PROPUESTA DE DICTAMEN TÉCNICO

SOLICITUD DE APROBACIÓN DE LAS PROPUESTAS DE REVISIÓN DEL ESTUDIO DE SEGURIDAD Y DE LAS ESPECIFICACIONES DE FUNCIONAMIENTO RELACIONADAS CON LA DEPRESIÓN DE LA ZONA CERÁMICA Y LABORATORIO QUÍMICO DE LA FÁBRICA DE COMBUSTIBLE DE JUZBADO

Solicitud de autorización de la propuesta de cambio de las Especificaciones de Funcionamiento (EF) MAN-PROP-ADM-EF-01/21 Rev. 1 y del Estudio de Seguridad (ES) MAN-PROP-ADM-ES-CAP-04.05-01/21 Rev. 0, de la fábrica de combustible de Juzbado.

Figura 4.5.2.
ESQUEMA BÁSICO DE VENTILACIÓN Y AIRE ACONDICIONADO
EN ZONA CERÁMICA

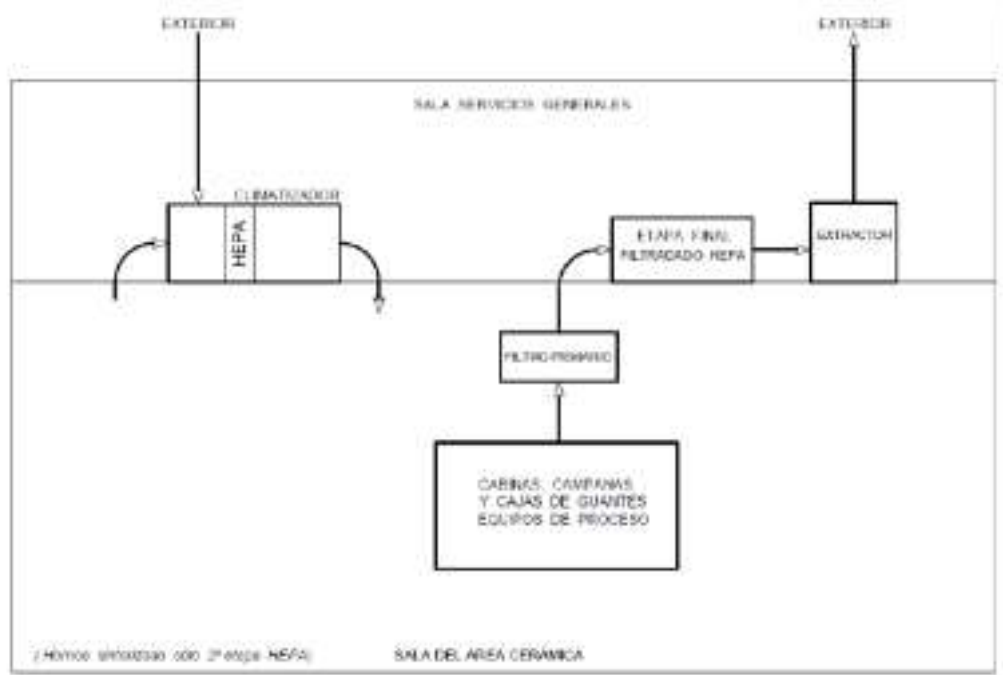
La siguiente figura, que se ha extraído del ES de Juzbado, representa un esquema conceptual de los equipos que forman parte del sistema de ventilación de la fábrica:

De acuerdo con el ES de Juzbado, el sistema de ventilación solo se requiere en operación normal, no teniendo ninguna función en caso de accidente. Además, en el ES se indica que la función de sus equipos es la siguiente:

- Las unidades climatizadoras de las salas del área cerámica tienen la función de mantener la temperatura de la sala y de controlar la depresión de las salas (controlando la posición de las compuertas de aspiración de aire procedente de la sala y procedente del exterior). Cuentan con filtros HEPA para filtrar el aire recirculado de las salas.
- Los extractores extraen el aire de las cabinas, campanas y cajas de guantes y lo expulsan al exterior. El objetivo de los extractores es mantener la depresión en el interior de cabinas, campanas y cajas de guantes. El aire extraído se filtra a través de filtros primarios y secundarios, instalados en la aspiración de los extractores.
